**Паспорт доступности  
объекта социальной инфраструктуры (ОСИ)  
№ 2**

- 1.1. Наименование (вид) объекта: Муниципальное автономное дошкольное образовательное учреждение города Нижневартовска детский сад №66 «Забавушка»;
- 1.2. Адрес объекта: 628617, Российская Федерация, Тюменская область, Ханты- Мансийский автономный округ - Югра, г. Нижневартовск, ул. Пермская, 11;

Акт обследования  
объекта социальной инфраструктуры к паспорту доступности ОСИ

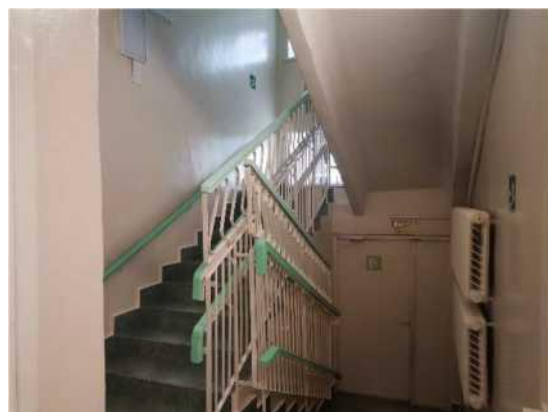
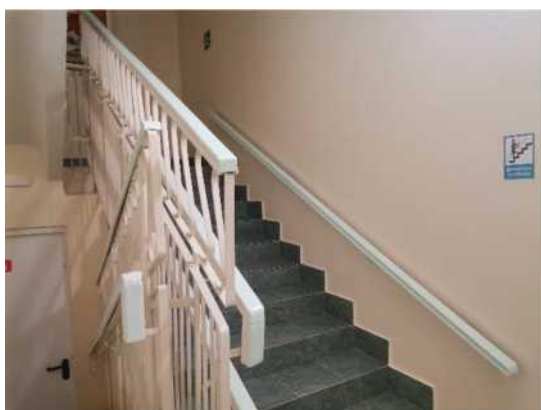
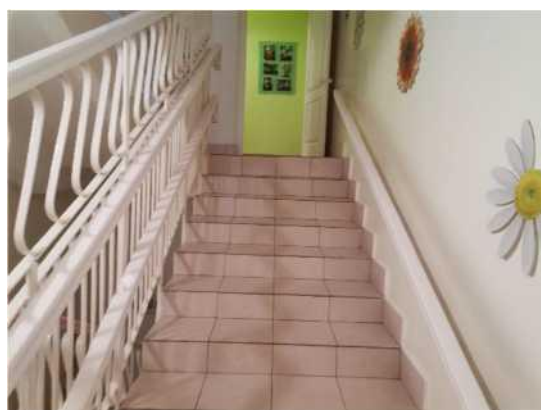
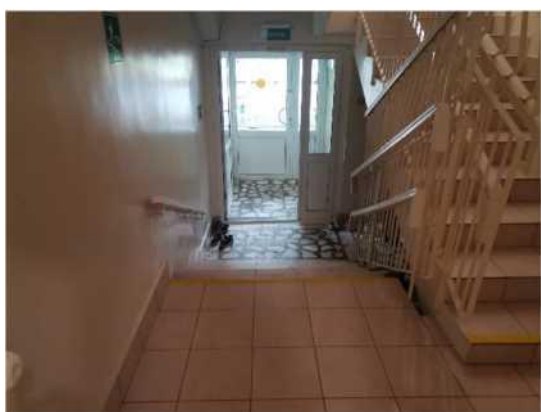
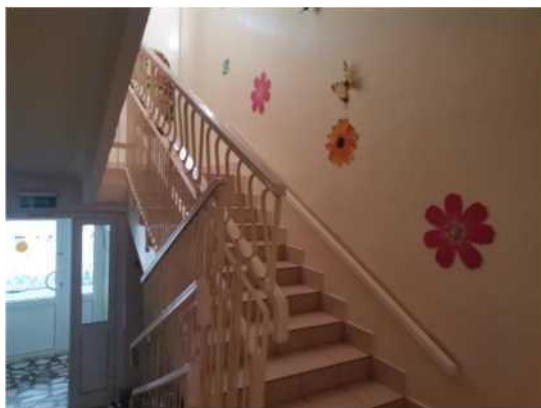
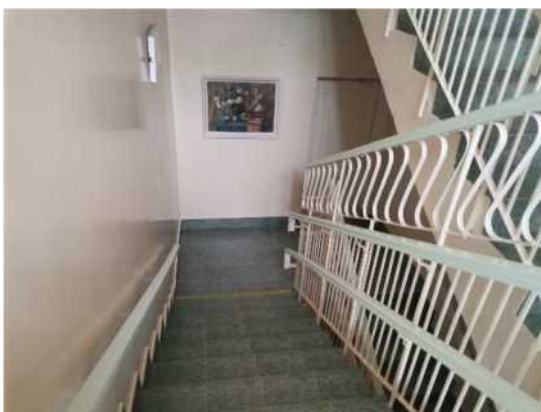
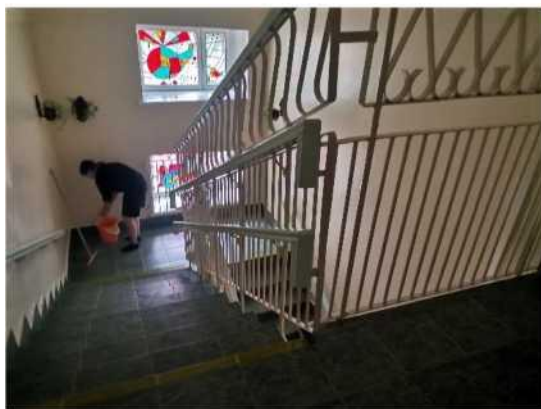
6.4.1. СП 59.13330.2020			
3.2	Лестница (внутри здания)	Есть	11	24, 25, 26, 27, 28, 29, 30, 31	<p>- На маршевых, межэтажных лестницах, лестнице в переходе в корпус мастерских, ограждения не соответствуют требованиям, что является нарушением СП. 59.13330.2020, ГОСТ Р 512612017;</p> <p>- Отсутствует противоскользящая, контрастная маркировка ступеней;</p> <p>- Отсутствует тактильное обозначение протяженности маршей лестниц, обозначение этажей;</p>	С	Компенсируется наличием алгоритма оказания ситуационной помощи на объекте;	ТР
3.3	Пандус (внутри здания)	Нет	---	---	---	---	Компенсируется наличием алгоритма оказания ситуационной помощи на объекте;	---

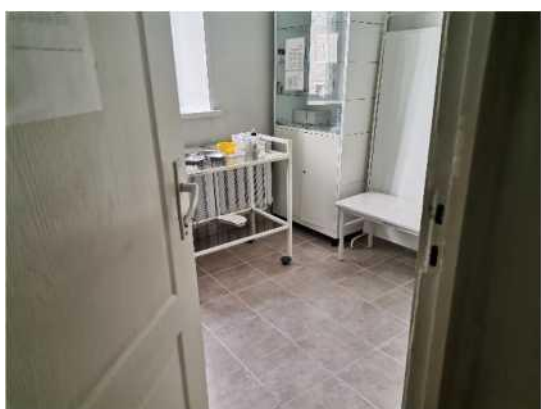
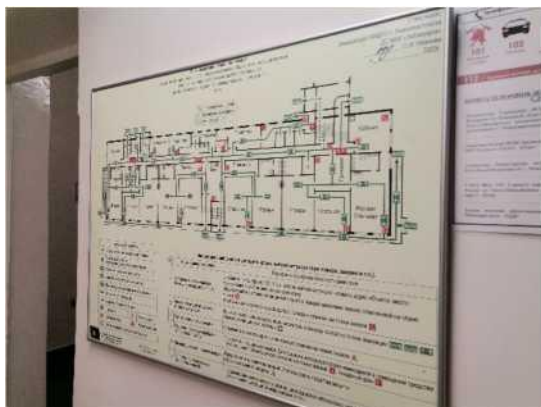
5.1	Туалетная комната	Есть	---	47, 48	В туалетах не соответствуют условия для индивидуального (самостоятельного) обслуживания. Для обеспечения эксплуатации туалета для проживающих предусмотреть оснащение согласно требований СП 59.13330.2020;	С, Г, У	- Обеспечить, в специализированной кабине уборной, наличие кнопки вызова помощника (в составе системы вызова помощника) с расположением в зоне унитаза на высоте 0,8 м. от уровня пола, с установкой, в кабине санузла, в зоне прямой досягаемости. Кнопки системы вызова помощника должны быть выполнены из материалов, обеспечивающих влагозащищенность, в антивандальном корпусе, снабжены шнурком и светов - звуковым извещателем, расположенным с наружи кабины, с четко определяемой зоной нажатия в диаметре не менее 60 мм. - В туалете разместить мнемосхему санузла возле входа в помещение, со стороны открывания двери (расположения ручки двери) на	ТР
